# 高浜発電所3,4号炉 運転期間延長認可申請 審査会合における指摘／質問事項の回答

2023年9月27日  
関西電力株式会社

# 審査会合における指摘／質問事項の一覧

炉内計装筒の内面のECTでの欠陥検出性※1

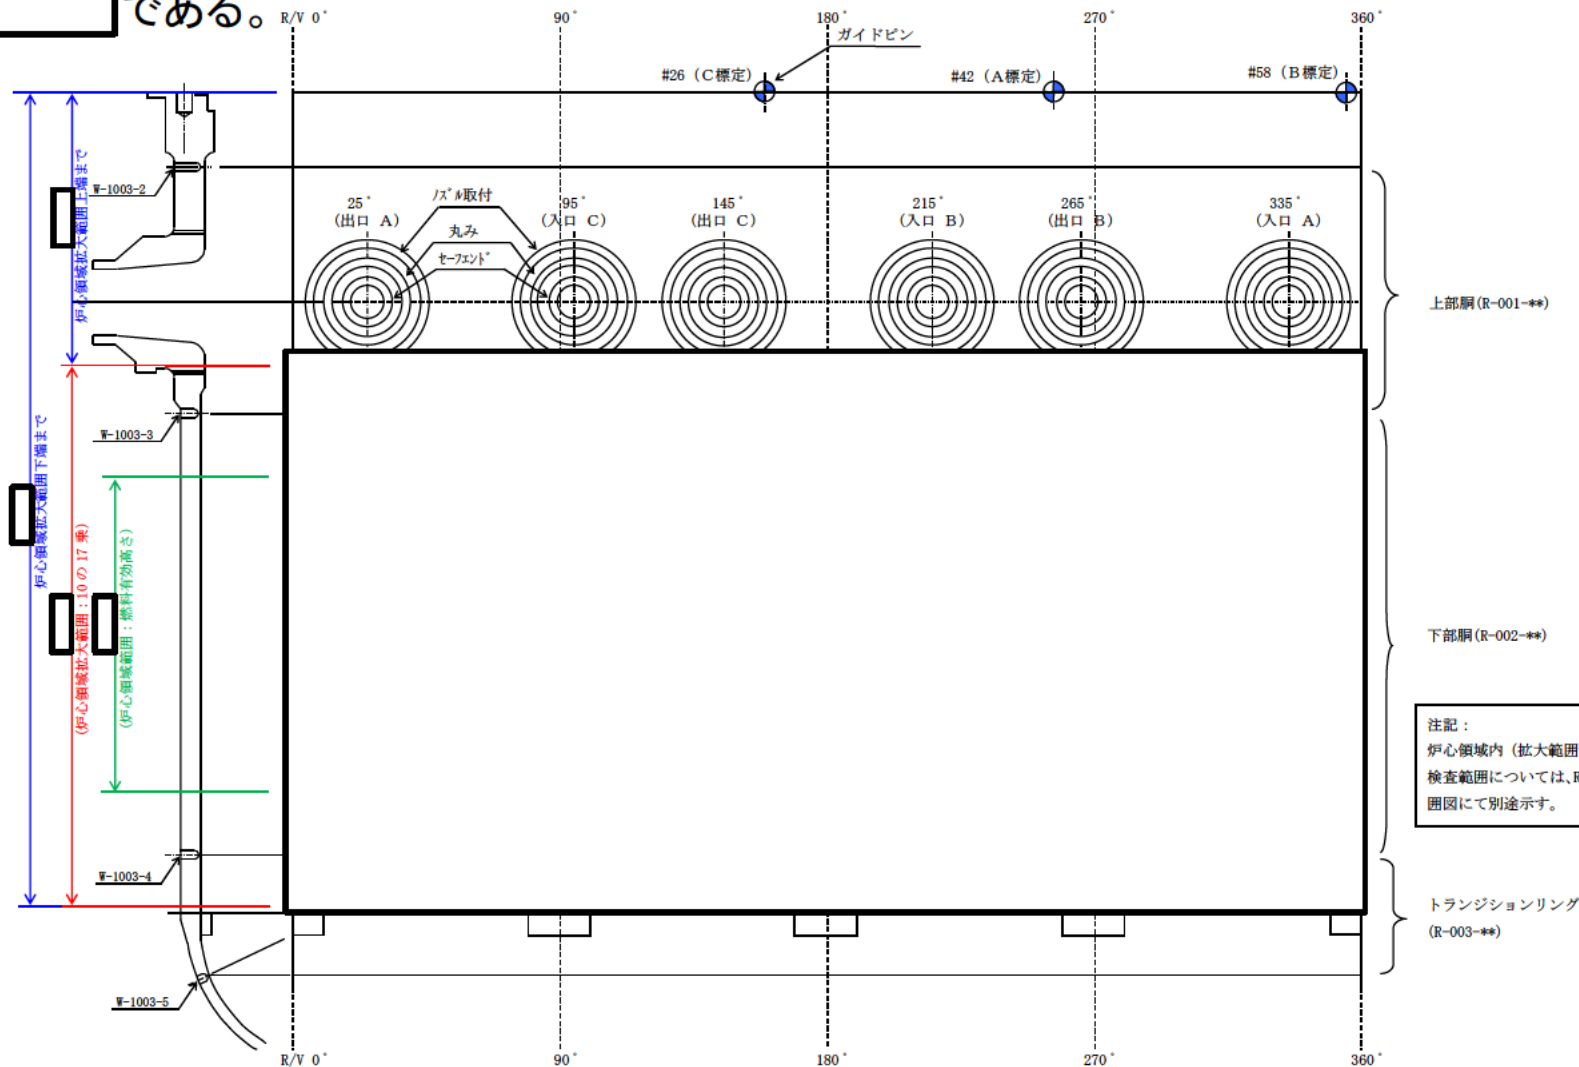
## ⑥ 渦流探傷試験(ECT)の検出性について

- ウォータジェットピーニングにより深さ[ ]まで圧縮応力が付与されることが確認されており、圧縮応力となる範囲では応力腐食割れ(以下「SCC」という。)が進展しないことが確認されている。※1,2
- 特別点検に適用したECTは、BMI内面で0.5mm程度( [ ])のSCCを検出可能であることが確認されており、十分な検出性を有している。

炉心領域拡大範囲下端側の記録

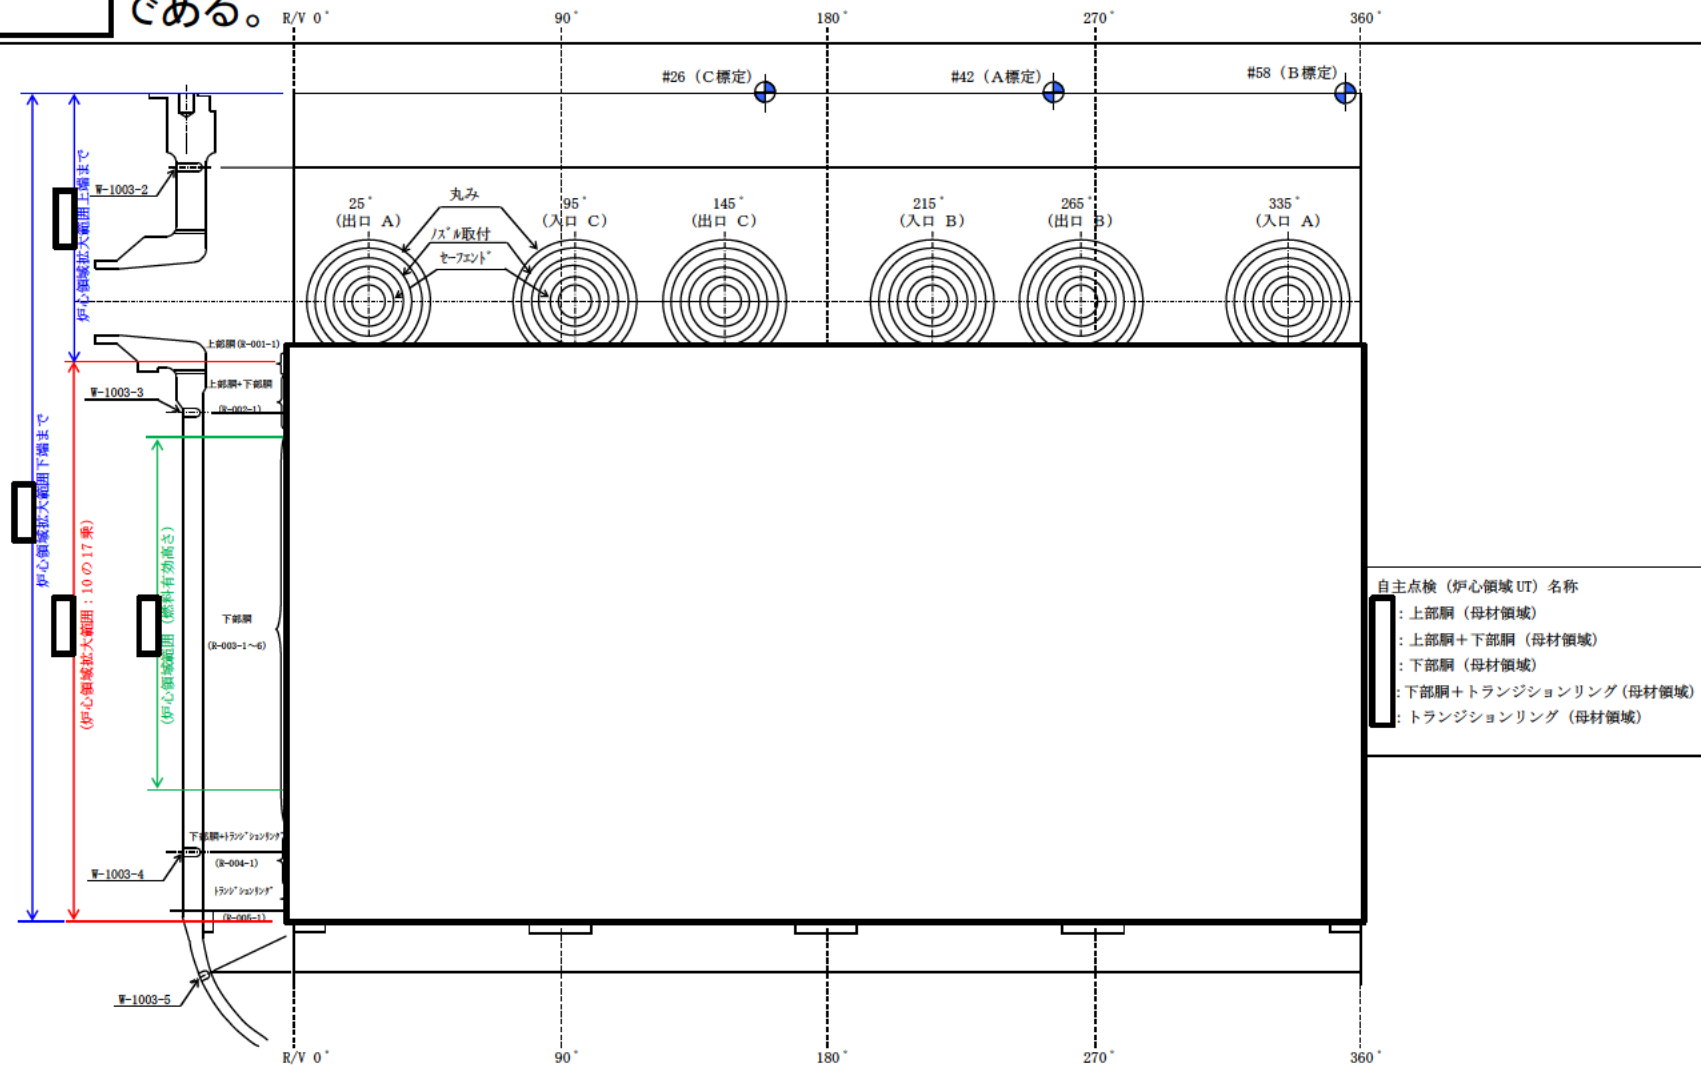
# ⑦ 炉心領域の超音波探傷試験(UT)における試験範囲について

試験装置の設定作動範囲は高浜3号炉において [ ] であり、中性子照射量が  $1 \times 10^{17} \text{n/cm}^2$  を超える範囲( [ ])を十分包絡している。試験装置の作動範囲を確認した記録を以下に示す。

壁面走行ロボット現地写真

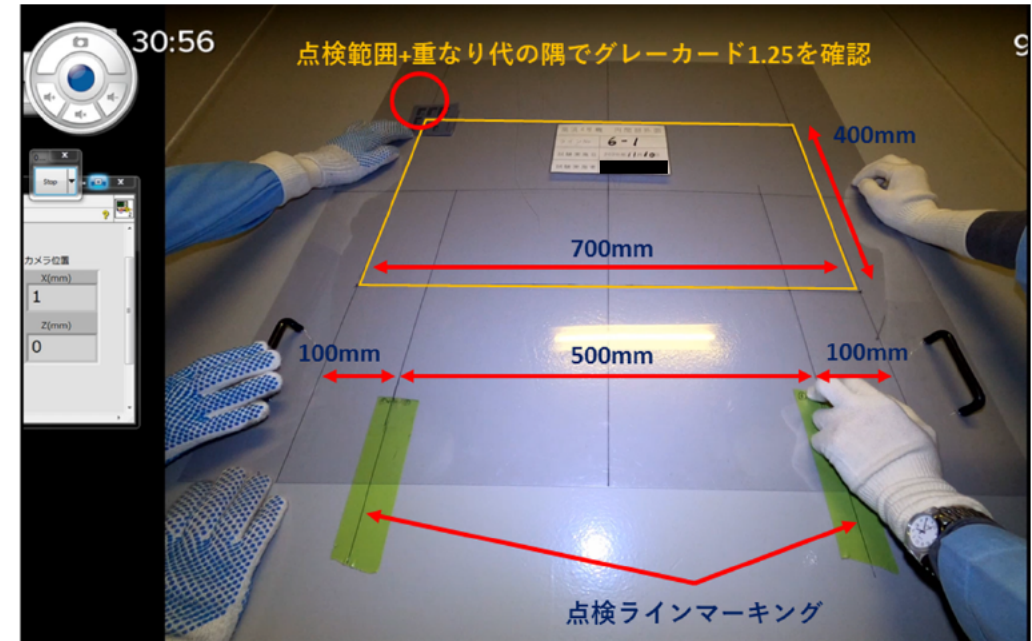
## ⑧ 自主点検内容の適切性について

- 今回使用した壁面走行ロボットは、塗膜を傷つせずに人のアクセスが困難な部位に使用できる方法として、一般産業用としても広く用いられているものである。
- 壁面走行ロボットは、走行タイヤ兼シール材で囲まれた空間をバキュームポンプにて真空引きすることで、壁面に張り付くことができる構造となっている。
- 走行タイヤ兼シール材は柔らかいスポンジのような材質であり、塗膜上を走行した場合でも塗膜を傷つけることはない。
- バキュームによる吸引力は、塗膜の付着力に対して十分低い値となっているため、バキュームの吸引力によって塗膜が剥離することもない。

はつり面における中性化深さ試験の状況

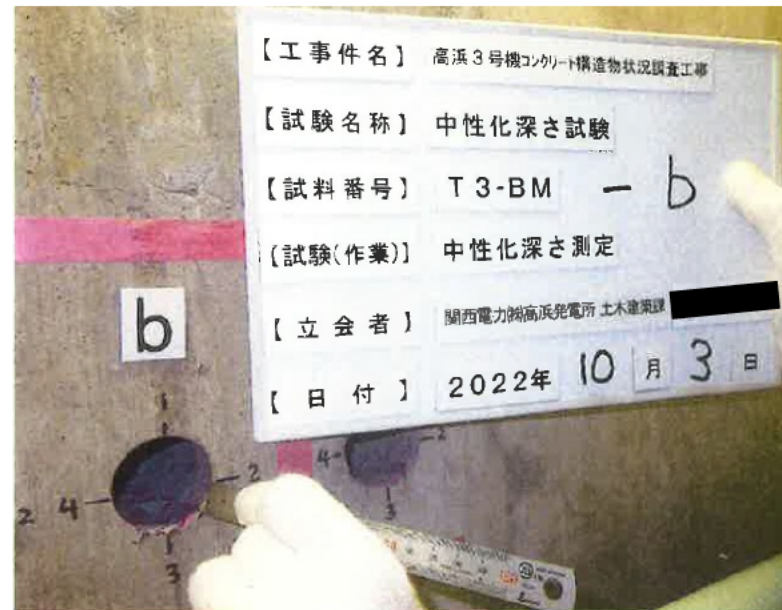
## ⑨ 中性化深さ点検における削孔時の切断水について

高浜3・4号炉の特別点検で一部構造物においては、コンクリートの切断に水を用いているが、JIS A 1152に基づき、コンクリート構造物のはつり面において、測定面を自然乾燥させるか、ドライヤを用いるなどして乾燥させていることから、中性化深さを適切に測定している。
